## Actualización del producto para el filtro de aire NAP 6907

# ACTUALIZACIÓN DEL PRODUCTO

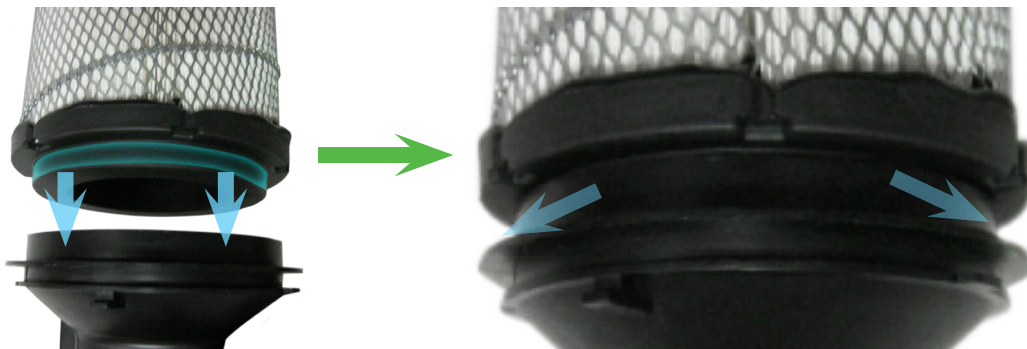
Una actualización reciente para el producto 6907 ha sido realizada con un cambio notable en el diseño del sellado hermético.

*El sellado previo es similar al del servicio del equipo original (O.E.S.) que sella sobre el exterior del tubo de flujo.*

*El diseño actualizado sella dentro del interior del tubo de flujo. El sellado actualizado es más resistente y más fácil para instalar/quitar.*

La actualización es parte de un cambio continuo. Las aplicaciones principales incluidas en esta actualización son: camiones Chevrolet/GMC C4500 y C5500. Debe observarse que ambos modelos 6907, previo y nuevo, son totalmente intercambiables y aptos para uso en todas las aplicaciones recomendadas.
